志賀原子力発電所2号炉 敷地の地質・地質構造について

敷地内断層の活動性評価
(コメント回答)

2019年10月25日
北陸電力株式会社

コメントNo.62の回答

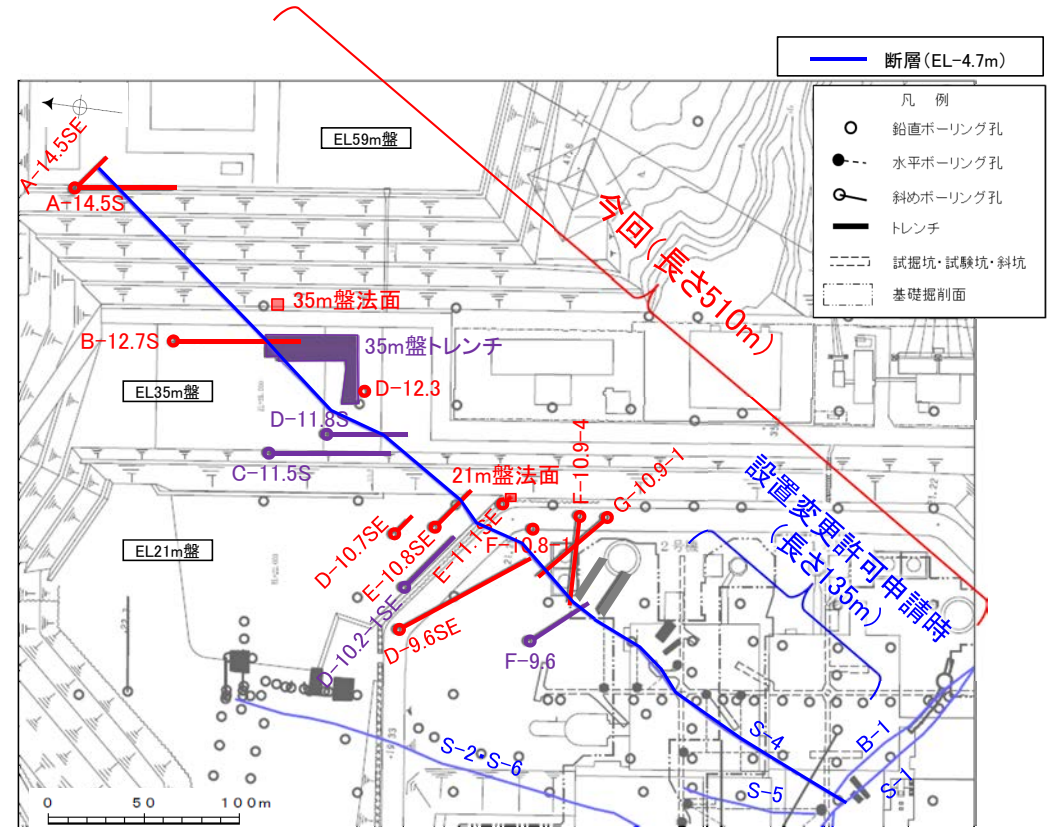
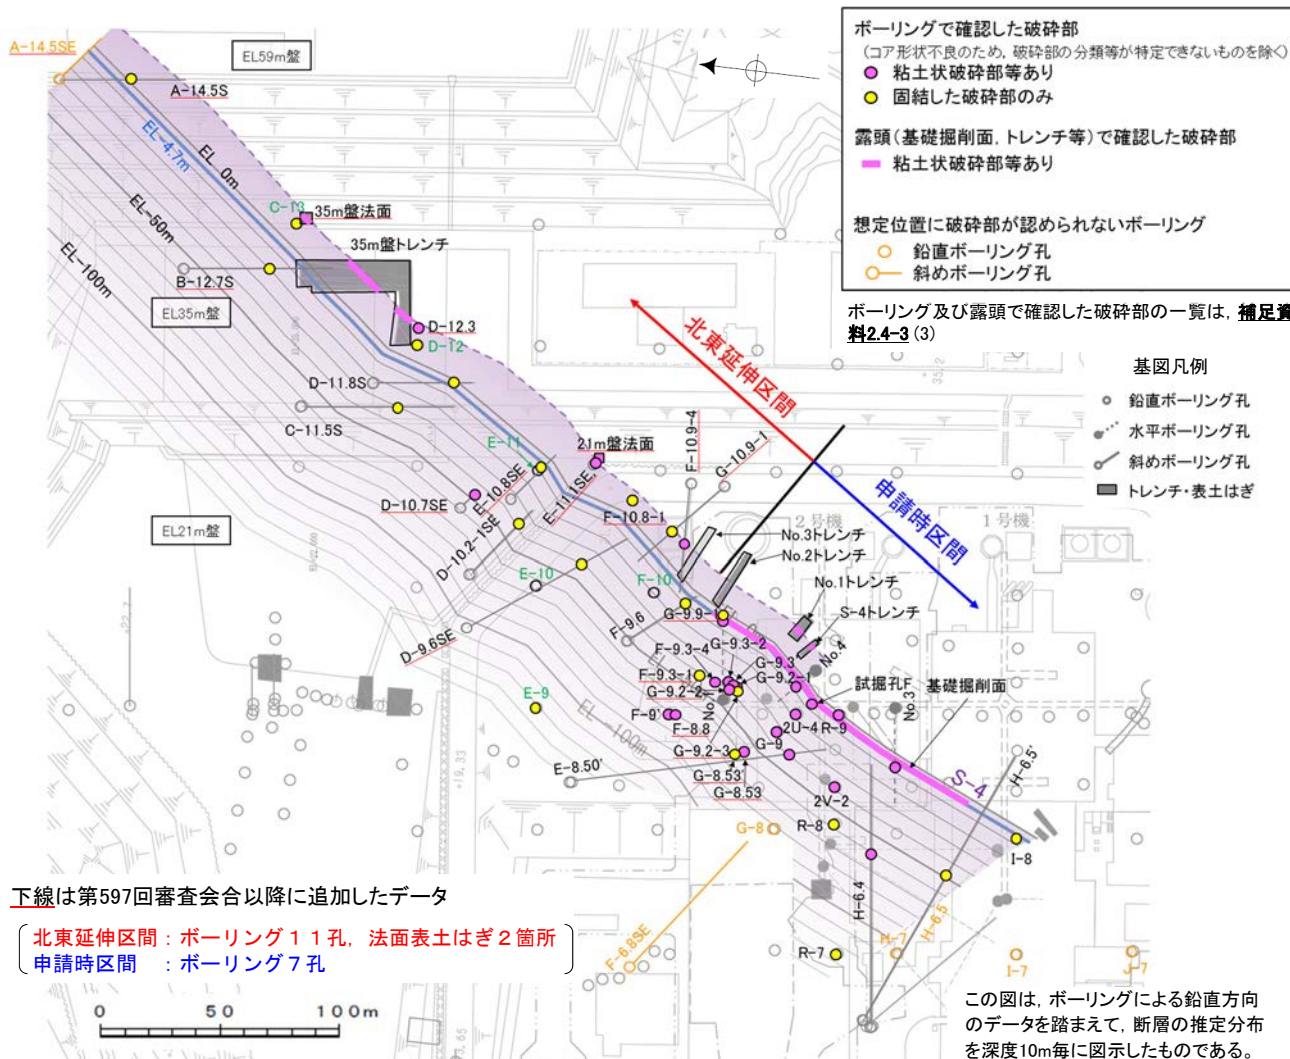
- S-4の長さについては、審査会合での審議を踏まえ、ボーリング調査等の追加調査を行い、設置変更許可申請時の135mから、今回510mに変更した。
- 変更の経緯と位置図を以下に示す。

○北東延伸区間の破碎部が、申請時区間から連続するものであることを検証するため、第597回審査会合(2018年7月)以降、北東延伸区間においてボーリング11孔及び表土はぎ2箇所、申請時区間においてボーリング7孔を追加で実施した。

○追加データを含めたS-4の連続性に関する調査結果を以下に示す。

(1)破碎部の性状については、北東延伸区間、申請時区間ともに、固結した破碎部のみからなる破碎部と粘土状破碎部等※が認められる破碎部の両方が分布するといった共通の特徴があり(図1)、北東延伸区間と申請時区間で走向・傾斜も類似している(図2)。

(2)北東延伸区間と申請時区間の破碎部の分布は、水平方向・深部方向に直線的に連続している(次頁図3, 4)。
